DeltaPSU 产品公告

PMT2-350W 系列升级公告

PMT-xx350W2Bx 系列根据新的上盖结构和 UL 安全标志更新进行升级。

变更内容如下:

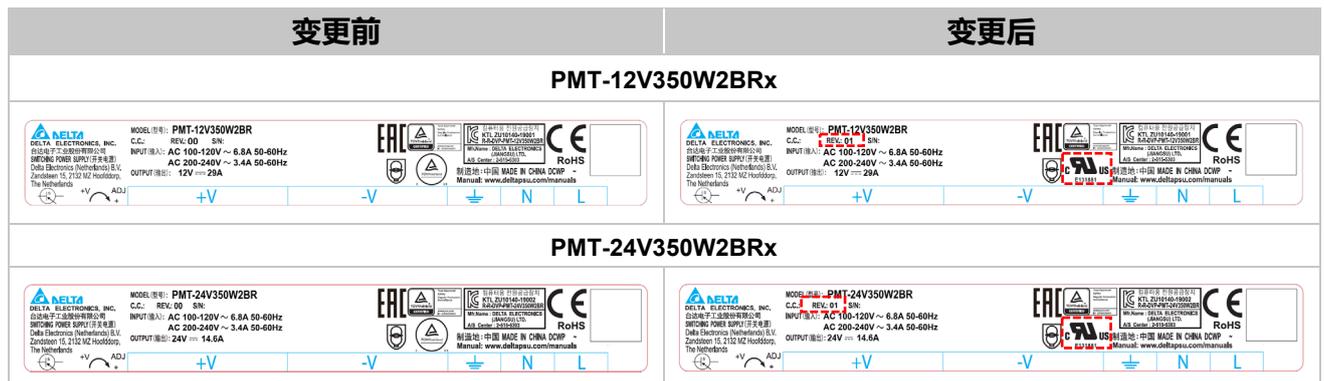
1. 机械结构变更

- 在产品上盖增加屋檐设计, 强化 PMT2-350W 系列的产品结构。

2. 标签变更

- PMT-12V350W2BRx & PMT-24V350W2BRx 增加 UL 62368-1 cULus 的安规标志来取代原本 cTUVus 安规标志。
- 所有 PMT2-350W 系列的产品版本从 00 更新到 01。
